**AVIS RELATIF À LA PROTECTION
CONTRE LES EVENTUELS EFFETS NOCIFS ET NUISANCES
PROVOQUÉS PAR LES RAYONNEMENTS NON IONISANTS
GÉNÉRÉS PAR DES ANTENNES ÉMETTRICES STATIONNAIRES**

Commune : CHARLEROI - Exploitant : ORANGE

Référence exploitant : 375C1_2 / 30302C1_2 / 40302C1_2 / 50302C1_2

Rapport n° 2849 / 2025

Figure 1 : Vue en plan des lieux de séjour et des points de contrôle

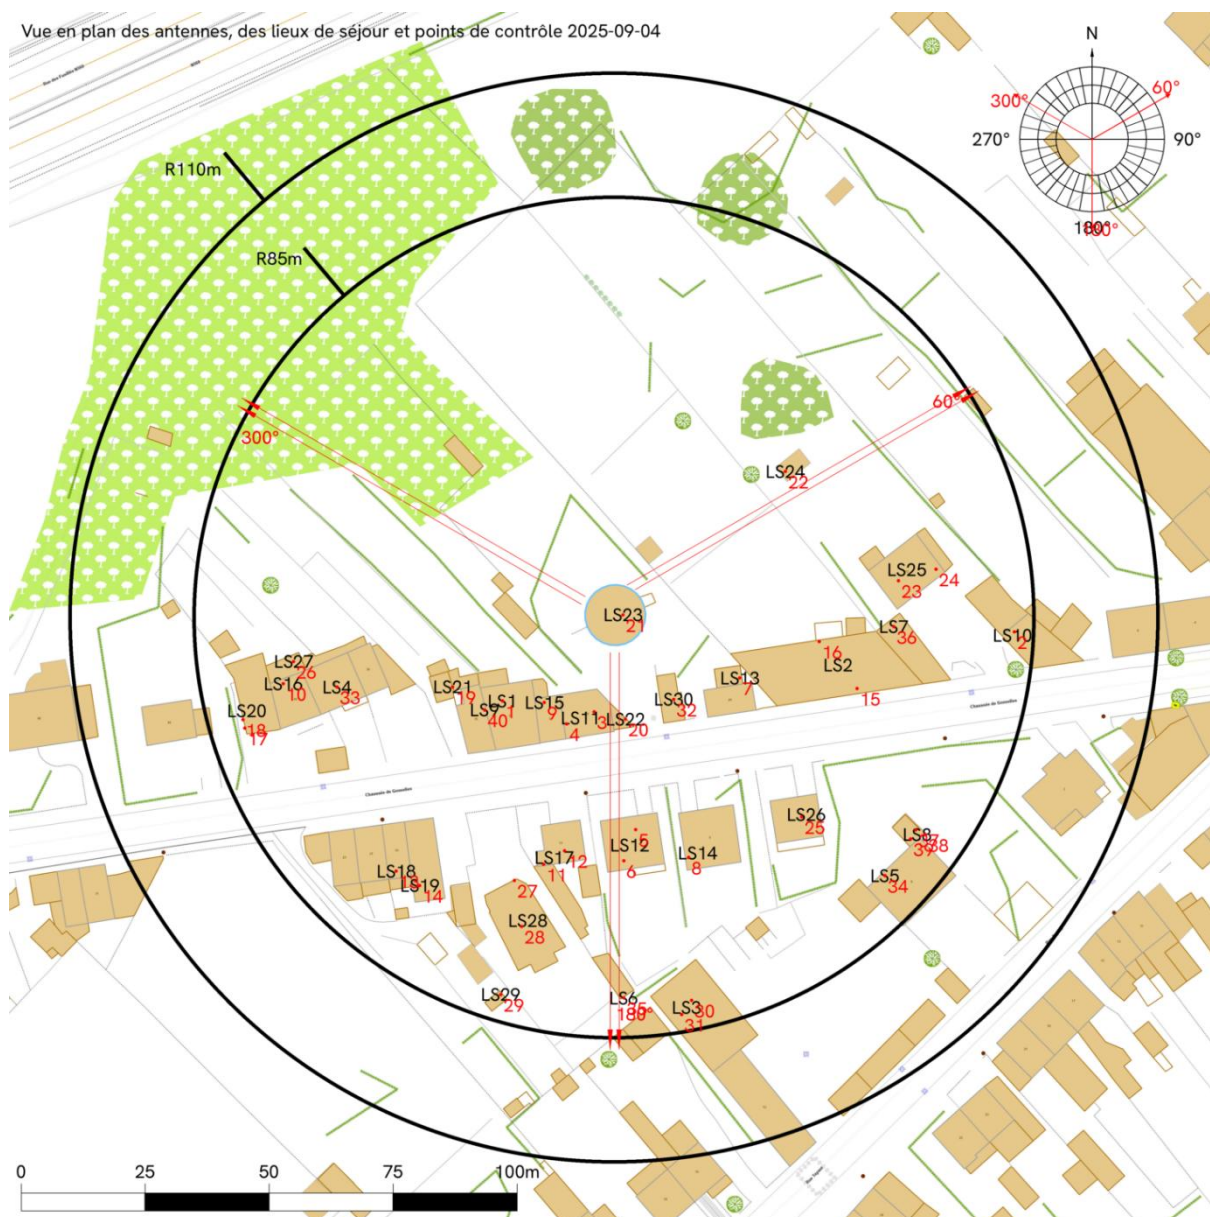
Les fréquences d'émission, la puissance rayonnée par chacune des antennes et leur gain permettent de déterminer le rayon de la zone à analyser. Tout dépassement de la limite par installation est exclu en dehors de cette zone. Le tableau 2 reprend les 35 LS² pour lesquels l'indice d'exposition est le plus élevé. Les différentes colonnes indiquent :

- le numéro du point de contrôle repris sur un des plans de la figure 1;
- le numéro du LS dans lequel se trouve le point de contrôle de la 1^{ère} colonne ;
- l'atténuation d'obstacle prise en compte pour le calcul de l'indice d'exposition dans le LS ;
- le résultat du calcul de l'indice d'exposition.

En ce qui concerne les antennes de l'installation mentionnées dans le tableau 1, la distance maximale à laquelle la limite pourrait être atteinte, à l'extérieur, est égale à 95,0 m. S'il n'y a pas de LS à une distance inférieure, les antennes respectent forcément la limite d'immission.

Dans le cas des LS situés à l'intérieur des bâtiments, une atténuation d'obstacle est prise en compte et il en résulte que la distance maximale à laquelle la limite pourrait être atteinte se réduit à 69,4 m.

Les résultats de l'évaluation décrite au paragraphe 4 indiquent que les antennes émettrices stationnaires de l'installation faisant l'objet du présent avis ne produisent pas, dans un lieu de séjour, un rayonnement électromagnétique maximum supérieur aux limites fixées à l'article 4 du décret.
